改善箇所説明図

基準不適合発生箇所

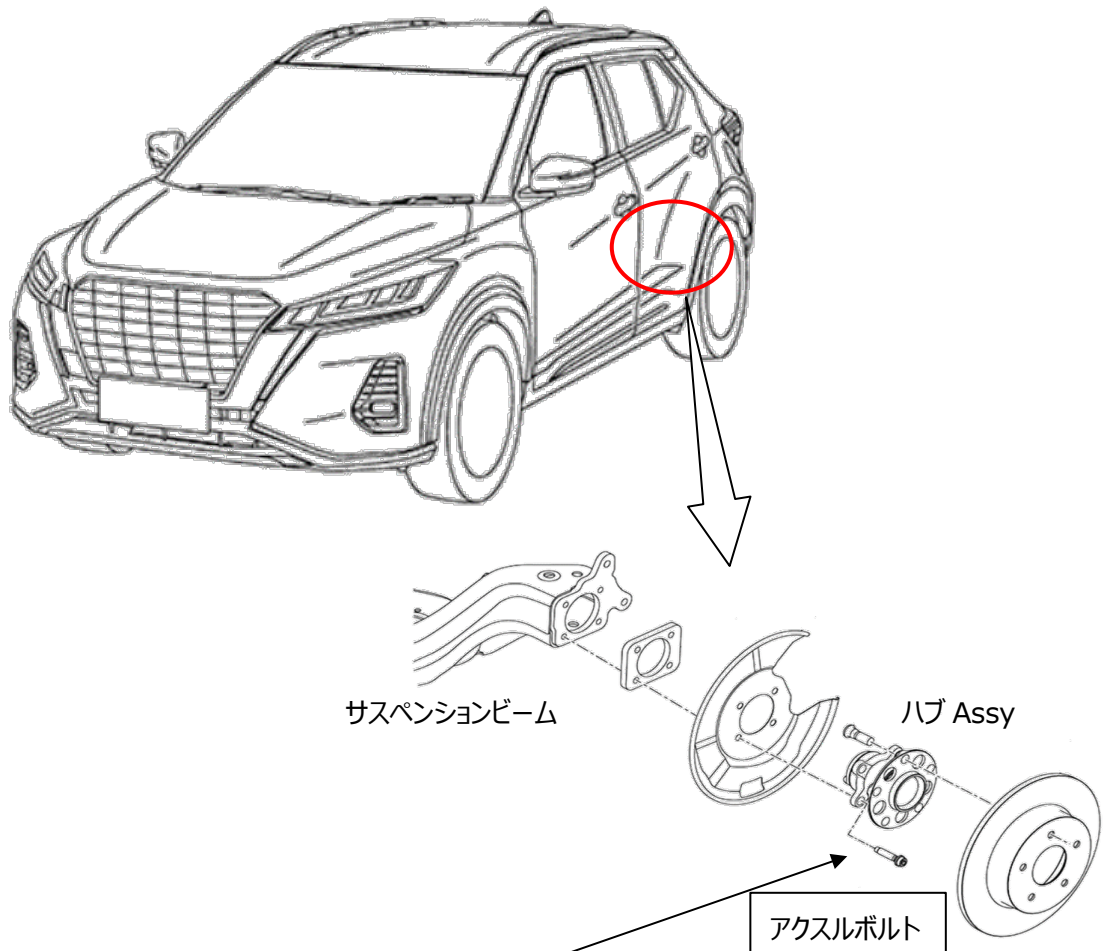
後輪のアクスルにおいて、ハブを固定するアクスルボルトの締結作業が不適切なため、走行振動等によりボルトが緩み、構成部品がガタつき異音が発生するおそれがある。そのままの状態で使用を続けると、最悪の場合、ボルトが抜けてハブに干渉しホイールがロックするおそれがある。

全車両、左右の後輪アクスルボルトの締め付け状態を点検し、規定のトルクで締めつける。

識別：白色のシールをモデルナンバープレートの右横に貼り付ける。
